Objet : SCHAERBEEK. Avenue de Roodebeek, 107-109

Demande de certificat d'urbanisme portant sur la démolition d'un immeuble de logements avec rez-de-chaussée commercial et construction d'un nouveau bâtiment en vue d'étendre l'école n° 11-13

Certificat d'urbanisme

Fig. 2. Visualisation du projet fournie dans le dossier de demande.

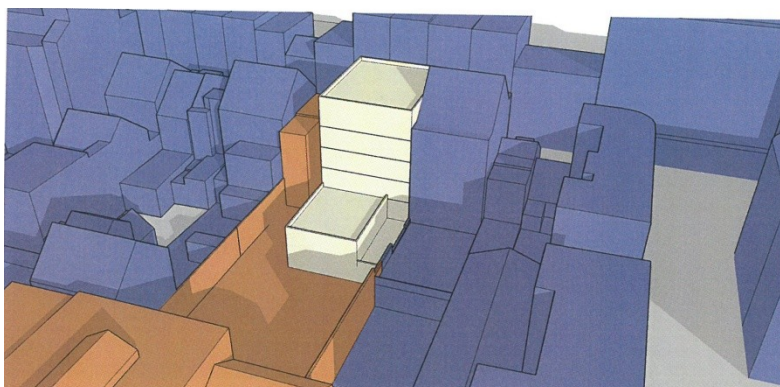
Les compléments d'information demandés par l'Administration précisent que « la structure portante du volume proposé se veut entièrement indépendante des bâtiments adjacents. Un vide et une couche d'isolation sépareront l'extension du mur pignon existant du bâtiment classé au numéro 103 ». Outre le fait que cette option ne semble pas opportune, elle ne correspond pas à ce qui est représenté sur les documents graphiques.

La CRMS note la difficulté de se prononcer sur cette demande préalablement à la réalisation du Masterplan et donc sans connaître ni la charge programmatique ni l'espace disponible au sein du complexe scolaire existant. Dans ces conditions, l'Assemblée ne peut pas se prononcer favorablement à la démolition de l'édifice sis au n° 107 avenue de Roodebeek, surtout qu'aucune analyse ne le justifiant n'accompagne la demande. Elle note d'ailleurs que ce bâtiment, par son gabarit, sa typologie et ses proportions, participe à la qualité urbanistique de l'environnement immédiat de l'école classée. Elle plaide pour que la trame parcellaire, déjà mise à mal à certains endroits du front bâti, soit respectée. En effet, l'alignement de maisons mitoyennes encadrant l'école construite par Henri Jacobs au début du XX^e siècle participe à la qualité patrimoniale de l'ensemble.

Par ailleurs, pour tout projet qui toucherait la parcelle actuellement vide, la Commission réitère son souhait de voir la nouvelle construction s'arrêter sous la corniche du pavillon d'entrée n° 103 (soit une hauteur maximale de 13,02 m) de manière à encadrer le pavillon d'entrée à l'image de ce qui a été fait pour celui situé au n° 61. Elle n'exclut toutefois pas la possibilité de travailler un/des niveau(x) supplémentaire(s) en retrait.
